1.1 CONCEPTO TÉCNICO No. CT:	CT-7041
1.2 ÁREA:	Técnica y de Gestión
1.3 COORDINACIÓN:	Investigación y Desarrollo
1.4 REFERENCIA CRUZADA RADICADO FOPAE:	2013ER12831
1.5 RESPUESTA OFICIAL No.	RO-65167

2.1 SOLICITANTE:	CURADURÍA URBANA No. 3
2.2 PROYECTO:	Calle 41 Sur 11 10 Este
2.3 LOCALIDAD:	4. San Cristóbal
2.4 UPZ:	50 – La Gloria
2.5 BARRIO O SECTOR CATASTRAL:	SAN JOSE SUR ORIENTAL
2.6 DIRECCIÓN:	Calle 41 Sur 11 – 10 Este
2.7 CHIP:	AAA0160HCOE
2.8 MANZANA CATASTRAL:	07
2.9 PREDIO CATASTRAL:	37
2.10 ÁREA (Ha):	0.0064 (*)
2.11 FECHA DE VISITA:	Agosto 29 de 2013

Fotografía No. 1. Predio en donde se desarrollará el proyecto, ubicado en la Calle 41 Sur 11 - 10 Este de la Localidad de San Cristóbal.

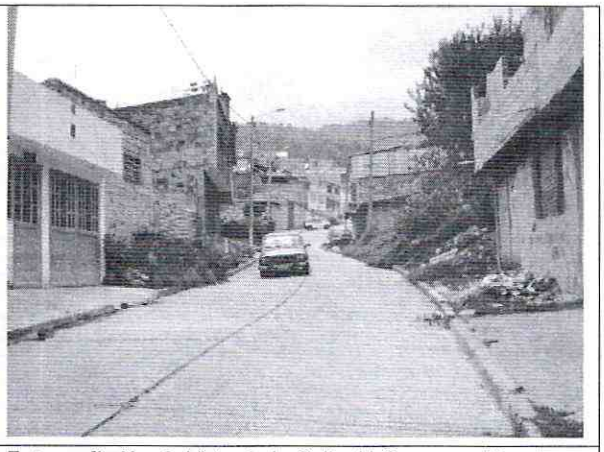
En el predio objeto del presente concepto técnico, se encontró un lote vacío con cerramiento en material de recuperación. En el momento de la vista técnica adelantada, la edificación no presenta evidencias de daños o patologías estructurales asociadas a la presencia de procesos de inestabilidad geotécnica. Adicionalmente en el entorno no se evidenciaron condiciones o elementos que permitan inferir la presencia de procesos de inestabilidad geotécnica activos en el área del proyecto o sus zonas aledañas.
